Projet éolien Montérégie

Rapport complémentaire

**PROJET ÉOLIEN MONTÉRÉGIE
RAPPORT COMPLÉMENTAIRE**

**Avril 2010
Rév. 00**

Interdictions et contraintes à l'implantation d'éoliennes (secteur ouest)

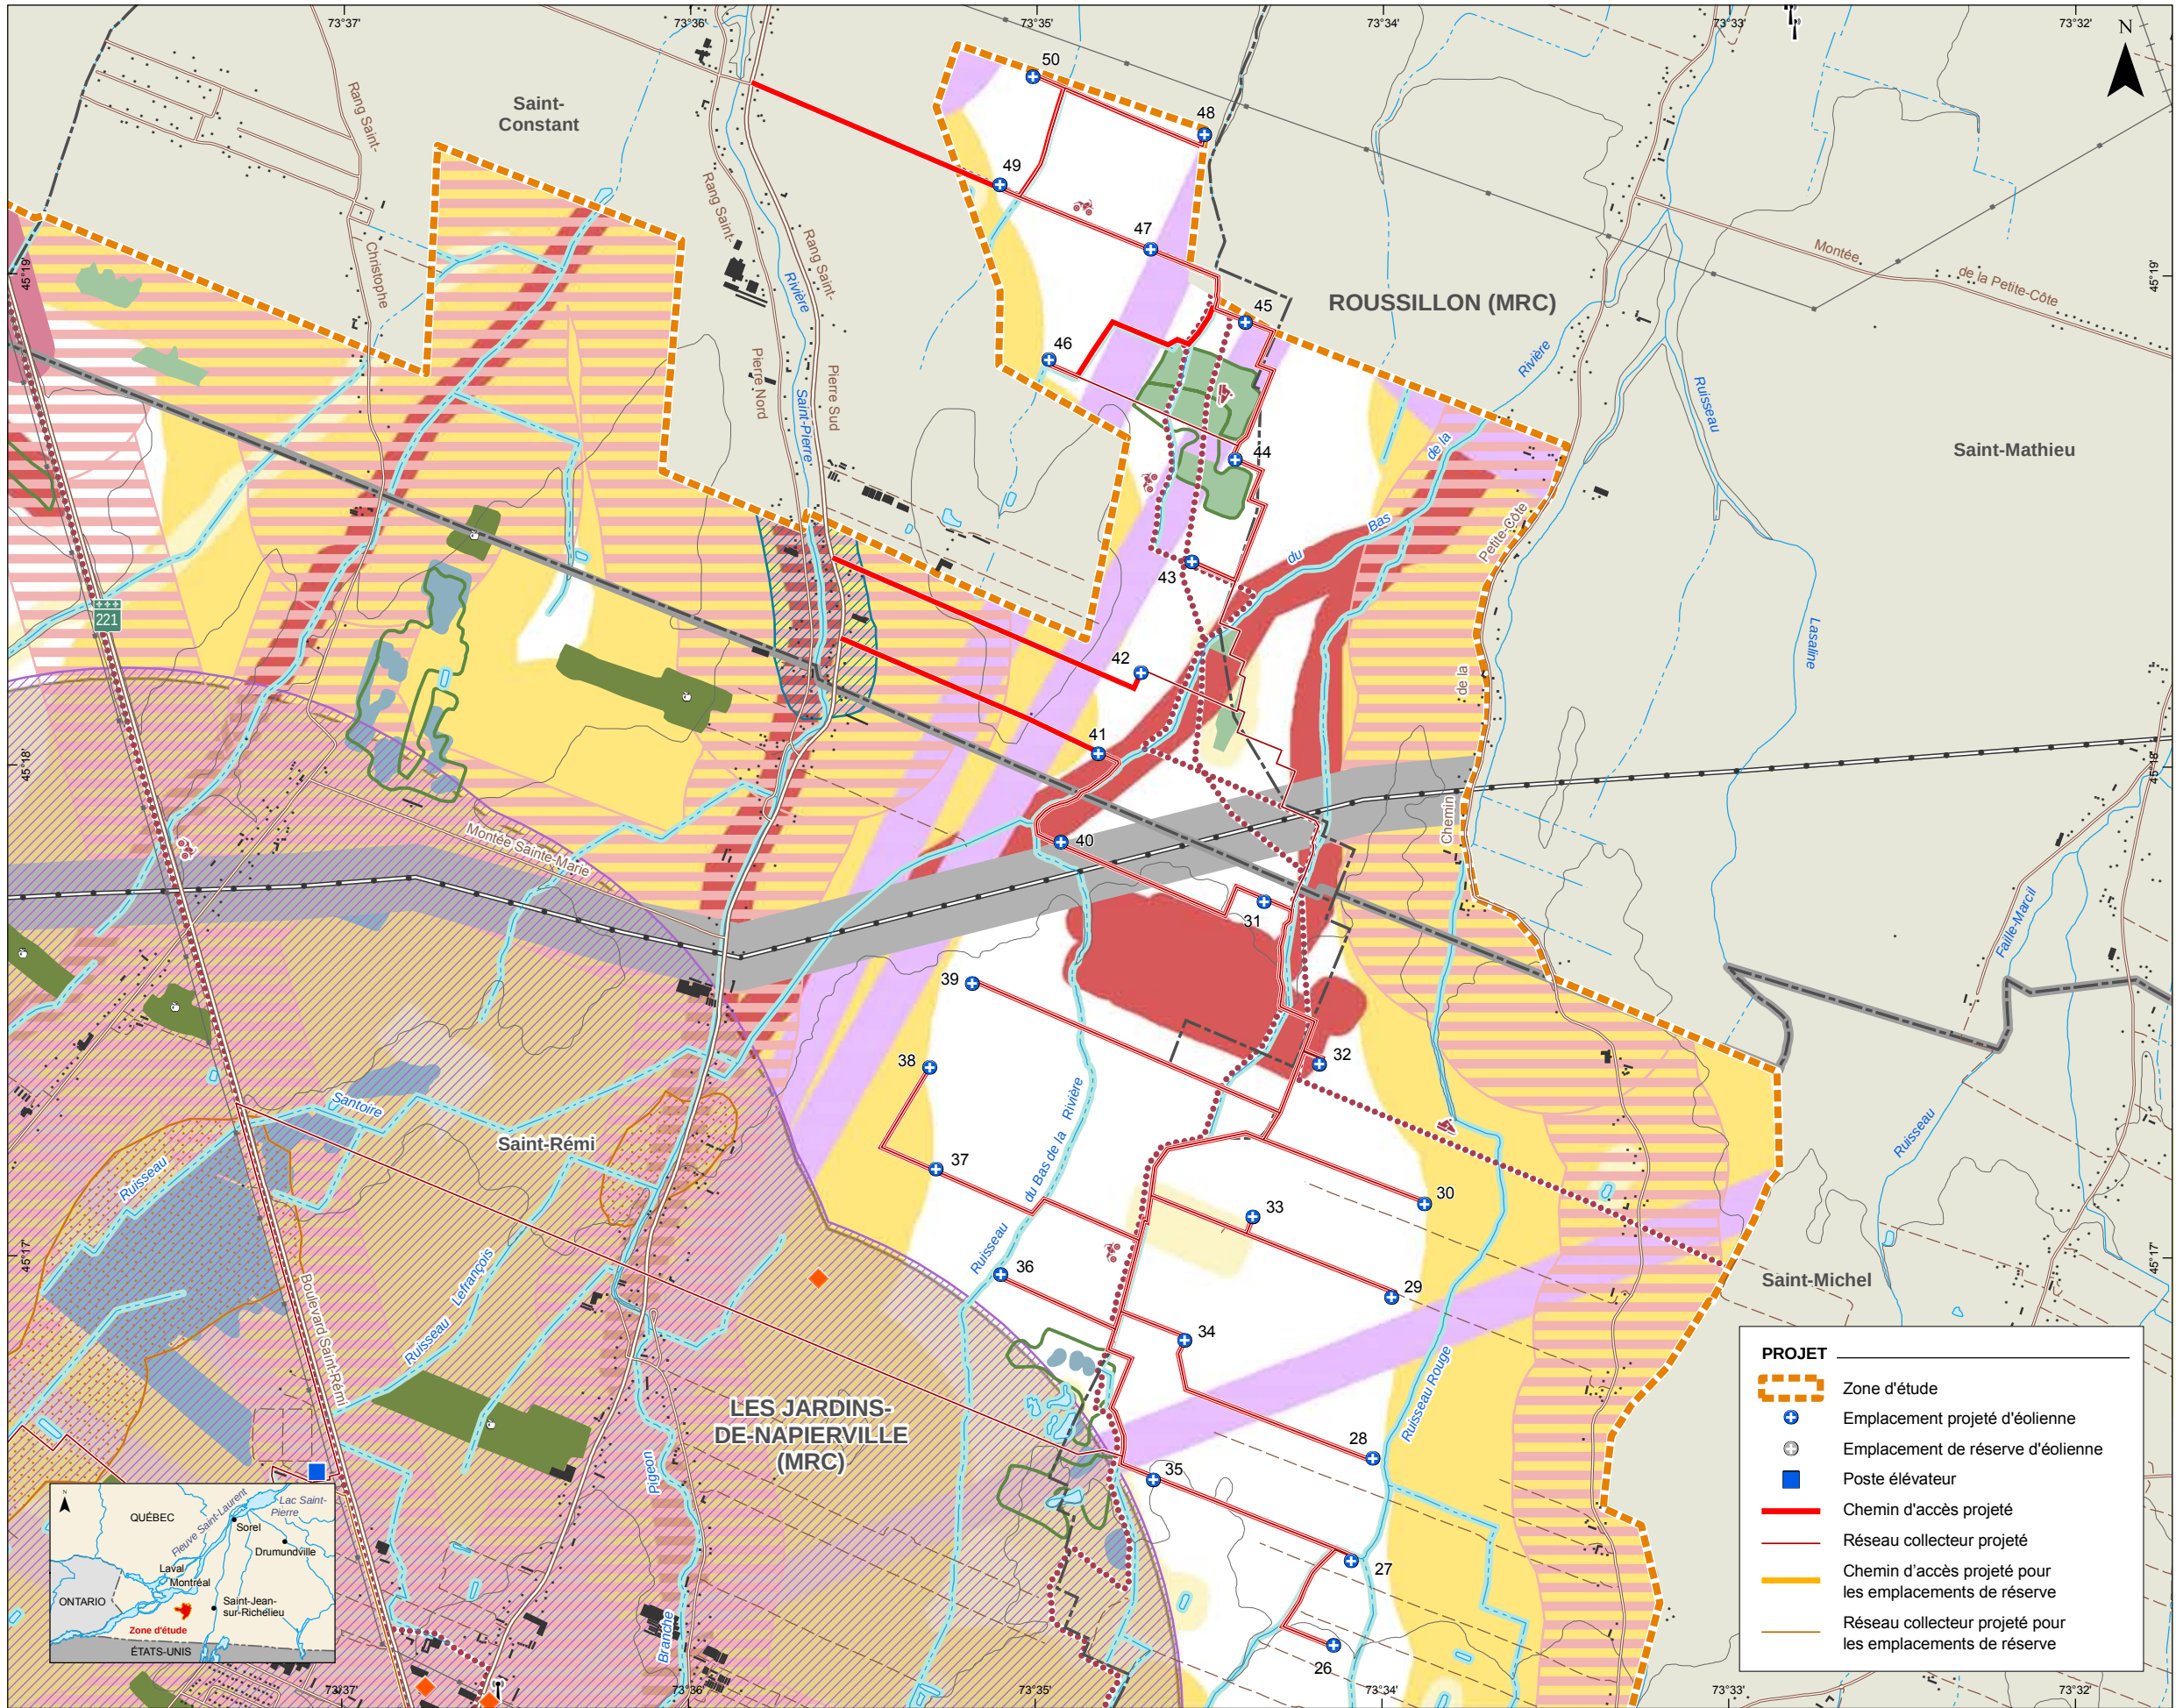
Est-ce que chacune des éoliennes, incluant celles de réserve, respectent toutes les contraintes auxquelles elles sont soumises? S'agit-il tout simplement d'un effet dû à l'échelle utilisée pour les cartes? Si tel est le cas, l'utilisation de cartes à plus grande échelle pour chacune des trois zones de concentration des éoliennes du parc projeté pourrait aider à mieux illustrer le respect de ces contraintes. Si tel n'est pas le cas, identifier les éoliennes ne respectant pas l'une ou plusieurs des contraintes et spécifier ces dernières. Fournir la raison de la dérogation et expliquer ce que l'initiateur entend faire pour régler la problématique.

RQC-10 Les cartes 1 à 3 illustrent à grande échelle les interdictions et contraintes à l'implantation d'éoliennes, ayant été présentées sur la carte 3.5 du rapport principal de l'étude d'impact sur l'environnement.

Concernant les positions d'éoliennes (1 à 50), les contraintes et interdictions telles qu'énumérées au tableau 3.1 de la section 3.1 du rapport principal de l'étude d'impact sont respectées. Il s'agit effectivement d'un effet dû à l'échelle.

Figure 1 Observations des passereaux à l'OOT (ligne orange) et période d'inventaire selon la méthode des virées en migration automnale 2008 dans la zone d'étude (bandes vertes)

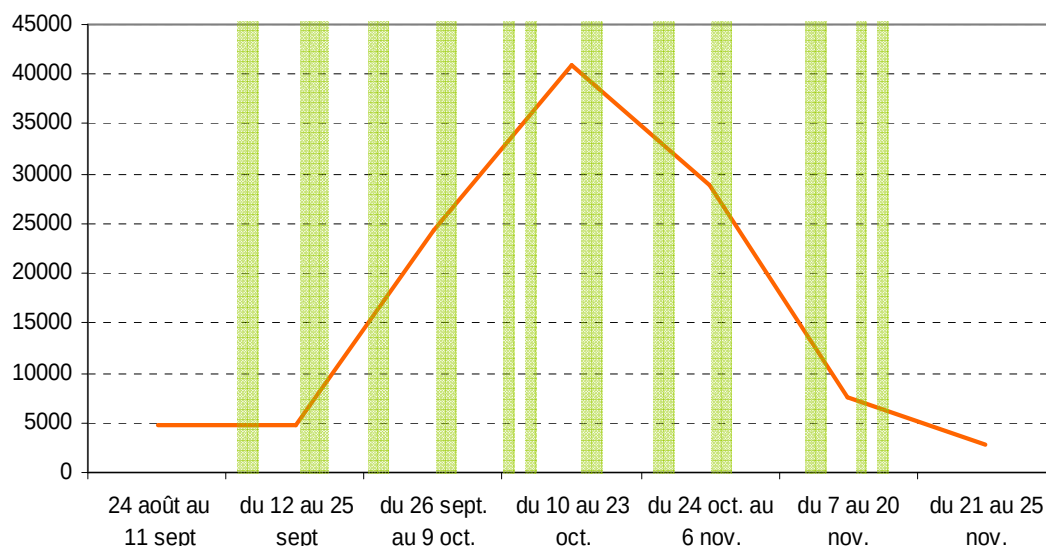
QC-53 Selon Environnement Canada, la fréquence de visite des virées semble faible, soit une fois par semaine (annexes M et N). Il est recommandé d'effectuer chaque virée au moins deux fois par semaine afin d'augmenter les chances de détecter les pics de migration. Dans le cas de l'étude présente, est-il possible que des journées de migration importante n'aient pas été couvertes par les inventaires, menant à un biais éventuel dans les résultats? Commenter.

RQC-53 Depuis 2004, l'Observatoire d'oiseaux de Tadoussac (OOT) fait paraître plusieurs numéros de « *la chronique des migrations* » dans lesquels se trouve un résumé des observations d'oiseaux effectuées durant la période migratoire automnale. On y trouve entre autres un tableau récapitulatif de certaines espèces de passereaux recensées durant les séances d'observation destinées aux rapaces. En comparant les données d'observation de passereaux apparaissant dans les chroniques avec celles obtenues lors des inventaires dans la zone d'étude, les périodes de migration ont bien été couvertes par les inventaires réalisés dans la zone d'étude et les pics migratoires se recoupent. La figure 1 montre clairement que les périodes d'inventaire dans la zone d'étude ont couvert les pics de migration des passereaux.

Figure 2 Observations d'oiseaux de Tadoussac (ligne orange) et période d'inventaire d'oiseaux de proie en migration à l'automne 2008 dans la zone d'étude (bandes vertes)

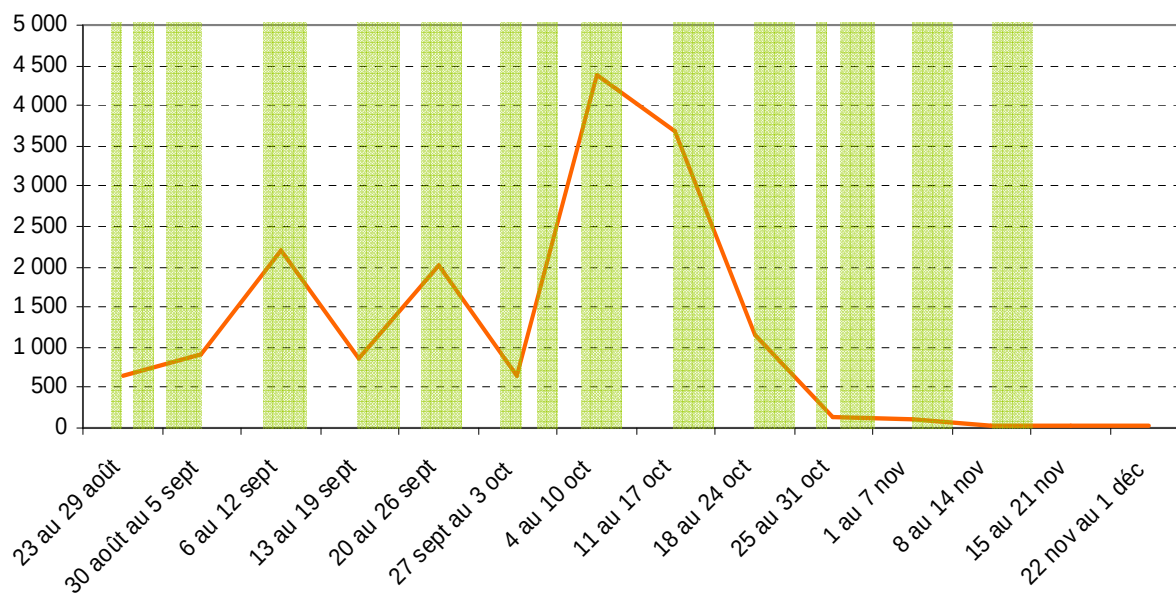
QC-54 Dans le cas des migrations automnales (annexe M), la façon dont les résultats sont présentés ne permet pas de les comparer avec les données de l'Observatoire d'oiseaux de Tadoussac. Afin de permettre la comparaison pour une période donnée, il faut séparer les résultats par jour et présenter toutes les séries temporelles. En mettant les données d'inventaire du projet en perspective avec toutes les données de migration des observatoires d'oiseaux au Québec pour la période en question, il est possible de vérifier si les périodes de pic migratoire ont été couvertes et par le fait même, de juger de la qualité des données récoltées. L'Observatoire d'oiseaux de Tadoussac possède aussi des données de migration sur les passereaux.

RQC-54 Nous en prenons bonne note. En se référant aux données du site de l'Observatoire d'oiseaux de Tadoussac (<http://www.explos-nature.qc.ca/ooot>), les périodes de migration ont bien été couvertes par les inventaires réalisés dans la zone d'étude.

La figure 2 montre clairement que les périodes d'inventaire dans la zone d'étude ont couvert les pics de migration d'oiseaux de proie. De plus, le tableau 14 de l'annexe M (Étude de l'avifaune dans le secteur de Saint-Rémi, Montérégie – Migration automnale 2008) du volume 2 de l'étude d'impact présente le détail des taux de migration observés dans la zone d'étude à ceux de l'observatoire de Tadoussac, et ce, pour chacune des dates d'inventaires. Cette comparaison permet de vérifier que les périodes de pics migratoires ont bien été couvertes par les inventaires, autant en période de migration générale qu'en migration tardive.
